Sagsnr.
2015-0092943

Bilag 3. Notat med forvaltningens bemærkninger til henvendelser

Dokumentnr.
2015-0092943-4

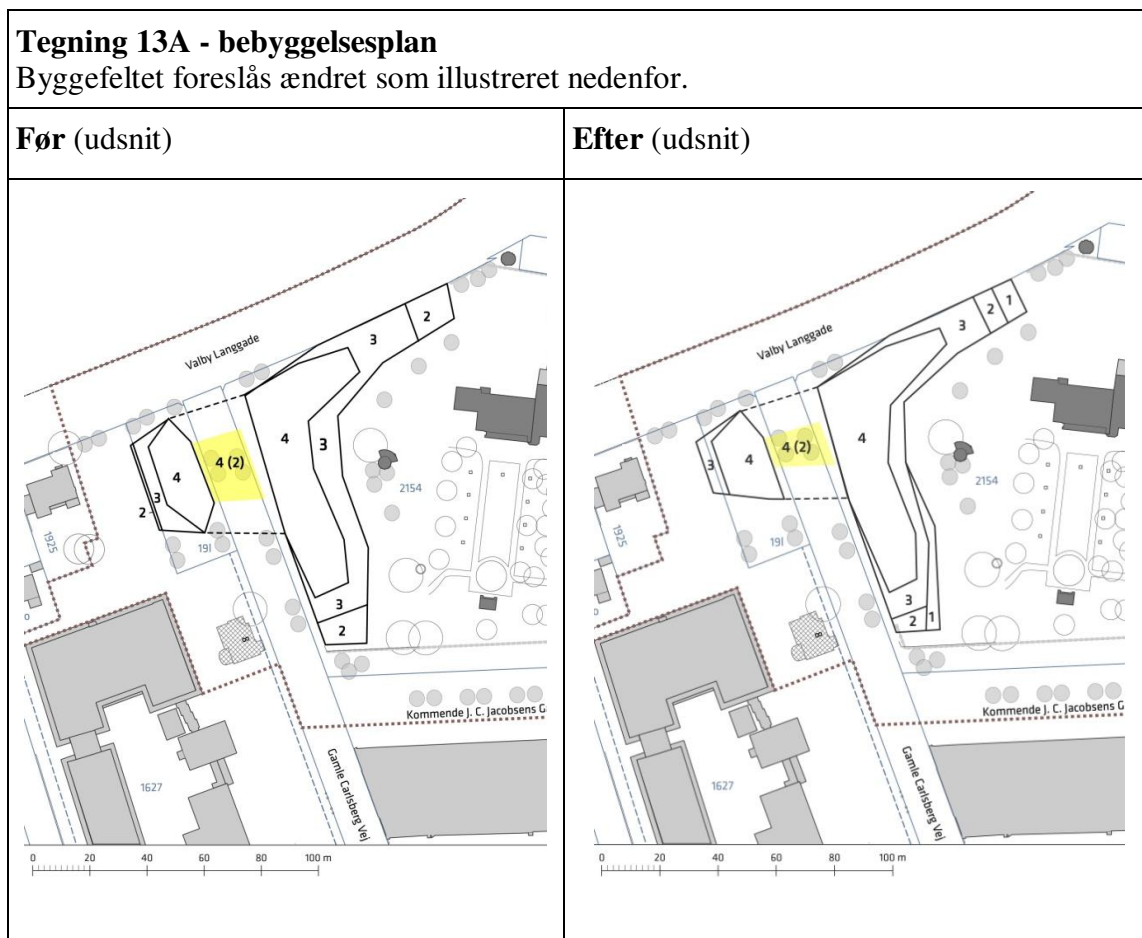
Carlsberg Byen P/S peger på to uoverensstemmelser mellem tegningsmateriale og signaturer.

Forvaltningen bemærker, at de fremkomne oplysninger, spørgsmål, ønsker og forbehold tages til efterretning eller sendes videre til bygherre.

Tegning 13B – Landskabs- og byrumsplan

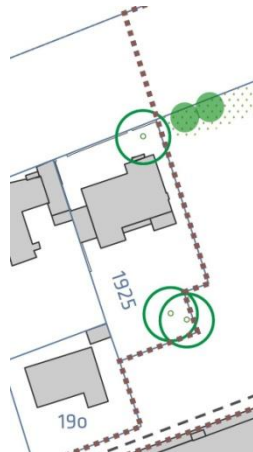
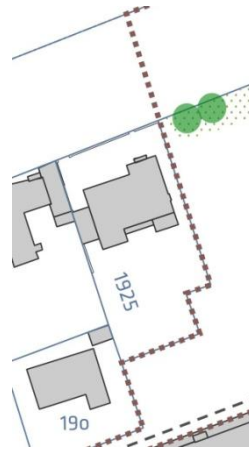
Markering af tre bevaringsværdige træer udenfor tillægsområdet slettes, da tillæggets bevaringsbestemmelse ikke omfatter træer udenfor tillægsområdet.
